Betreff:
Wartebereiche und Haltestellen im Stadtbezirk

Betreff:
**Vorhabenbezogener Bebauungsplan mit örtlicher Bauvorschrift "Franz-Rosenbruch-Weg, OE 39.
Stadtgebiet zwischen Bundesallee, Stauffenbergstraße und dem Franz-Rosenbruch-Weg" (Geltungsbereich A)
Stadtgebiet südwestlich Peterskamp, Ecke Hondelager Weg (Geltungsbereich B)
Beschluss über die erneute Auslegung**

Organisationseinheit:	*Datum:*
Dezernat III 61 Fachbereich Stadtplanung und Umweltschutz	22.02.2019

Vorhabenplan/ Ansichten , 28. Januar 2019, § 4 a (3) BauGB

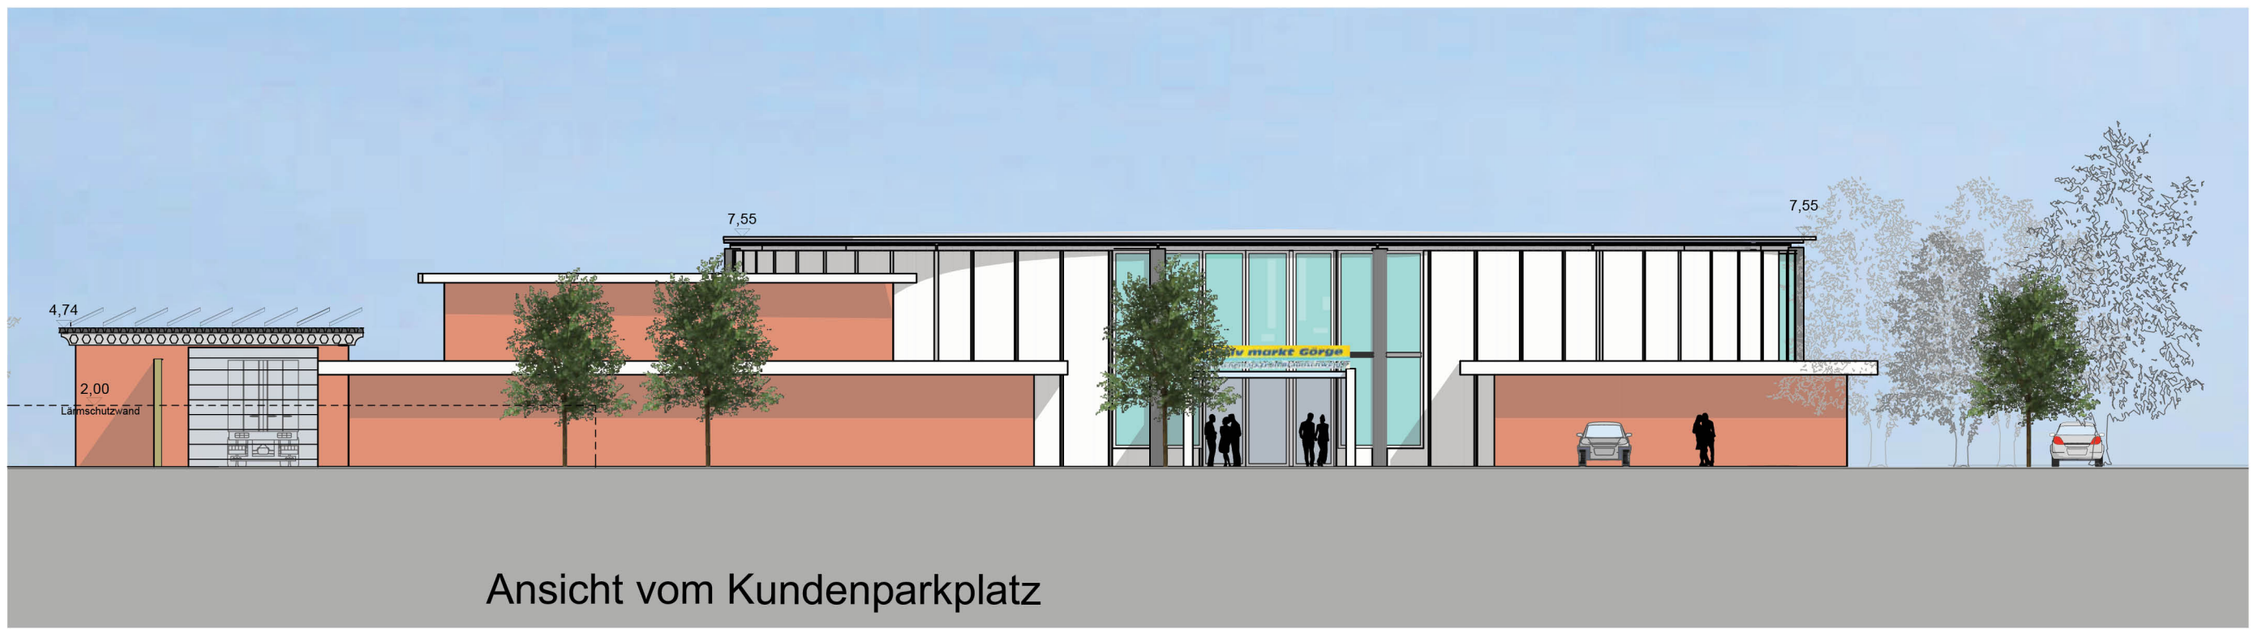
4.4	Die Darstellungen des Verbrauchermarktes auf OE 39-2 c+d sind die eines Industriegebäudes und **Gebäude dieser Form**, Halle mit Flachdach + Photovoltaik + Klimaanlagen-Lüfter + LKW-Ausfahrt mit einer Seitenwandlänge von 60 m und mit einer Höhe von 8,45 m, nehme ich in unserem Wohngebiet als Fremdkörper wahr.	Innerhalb eines Stadtgefüges gehören bauliche Veränderungen mit entsprechenden Auswirkungen auf das Siedlungsgefüge zur normalen Siedlungsentwicklung. Einen Anspruch auf den Erhalt des Umfeldes besteht nicht. In der Nachbarschaft befinden sich neben einzelnstehenden Einfamilienhäusern auch gereihte Baustrukturen, die, wenn auch kleinteilig, längere geschlossene Baukörperabschnitte bilden. Entsprechende großformatige Bauformen sind auch auf der nördlichen Seite der Bundesallee zu finden. Inso-

4.5	**In den Anlagen OE 39 2c und 2d fehlen Details im Dach, Klima-Lüfteranlagen und Photo-voltaik !**	In den zitierten Anlagen werden die Ansichten und ein Schnitt dargestellt. Mit dieser Darstellung wird die Gestaltung und Kubatur des Gebäudes beschrieben. Die Photovoltaikanlage ist Bestandteil der Darstellung, da sie sich auf die städtebauliche Erscheinung des Gebäudes auswirkt. Technische Anlagen wie Lüfter und Klimaanlagen werden üblicherweise nicht dargestellt. Sie werden Gegenstand der Bauantragsunterlagen sein.

fern sind die Abmessungen durchaus als verträglich zu betrachten. Im Übrigen ist die Betonung eines Standortes, insbesondere der Ortsmitte, durch die Architektur, die Ausformung des geplanten Gebäudes als Solitär und die Wahl von Baumaterialien ein legitimer städtebaulicher Belang. Es besteht nicht der Anspruch, die neue Bebauung quasi gestaltungsgleich mit den rückwärtig liegenden Wohngebäuden herzustellen. Die vorgesehene Nutzung und die Lage an der Bundesallee rechtfertigen einen eigenständig wahrnehmbaren Baukörper. Gleichwohl wurden bei der Überarbeitung des Vorhabens in der Gestaltung Stilelemente der örtlichen Bauvorschriften des umgebenden Bebauungsplans aufgenommen.
